Změnový list**ČÍSLO:****1****ZE DNE:****07.11.2019****OBJEDNATEL:**

Název:	Nový pavilon goril
--------	--------------------

Změnový list

Název:	Nový pavilon goril
--------	--------------------

VÝKRESOVÁ PŘÍLOHA Č.1

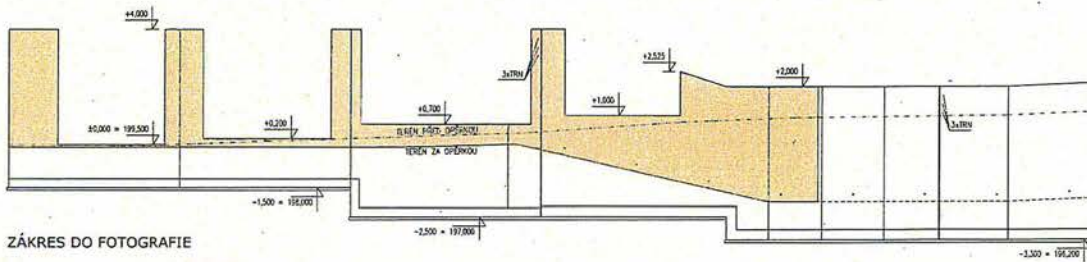
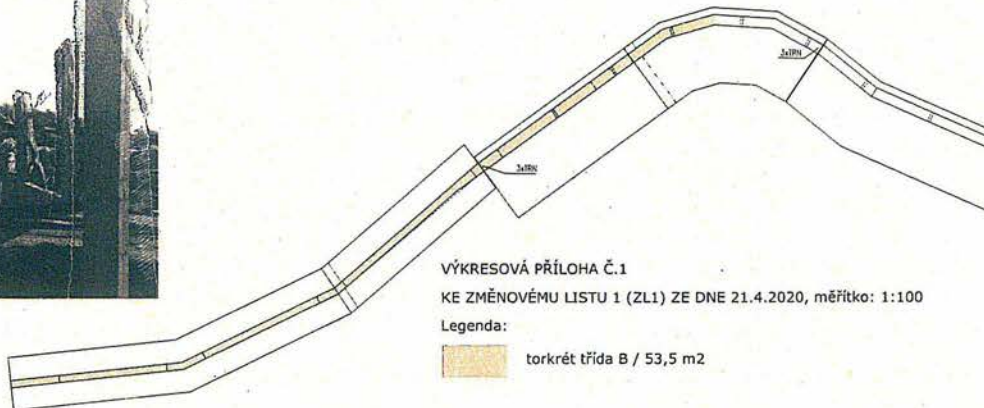
Změna vznikla na základě požadavku Objednatele z důvodu sjednocení pohledové části stěn výběhu tak, aby z pohledu návštěvníka byly všechny části stěn řešeny výtvarně a nebyly vidět konstrukční betony. Tato změna se nepovažuje za podstatnou změnu závazku ze smlouvy na veřejnou zakázku na základě § 222 odst. 5.

1. Předmět změny: Doplnění torkrétů stěn venkovního výběhu

Množství	mj	Jednotková cena	Cena celkem
03.02.01.04.01.....0004.	Vnitřní strana sloupů TRK 27 a vnitřní roh TRK 31 bude upraven torkrétém třídy B, v rozsahu 53,5 m ² - viz výkresová dokumentace příloha č.1 ZL -20	53,50	m ²	5 951,93	318 428,26 Kč
03.02.01.04.01.....0004.	TRK 30 bude z vnější strany od styku s TRK 31 v délce 5 m opatřen torkrétém třídy B, v rozsahu 2,5 m ² , na nároží bude doplněn přírod. kameny - viz zakres do fotografie příloha č.2 -ZL-13	2,50	m ²	5 951,93	14 879,83 Kč
10.01.01.01.....0003.	Projektové práce (výrobní a dílenská PD dodavatele a projekt skutečného provedení pro kolaudaci a pro účely správy objektů) celé stavby	0,03	soub	333 308,08	999,92 Kč
	Součástí ZL -13 jsou přílohy č.1+2				
CELKEM					334 308,00 Kč

POHLED Z EXPOZICE - VÝBĚH CHOVNÉ SKUPINY GORIL
 vnitřní strana sloupů TRK 27 a vnitřní roh TRK 31

torkrét třída B / 53,5 m2
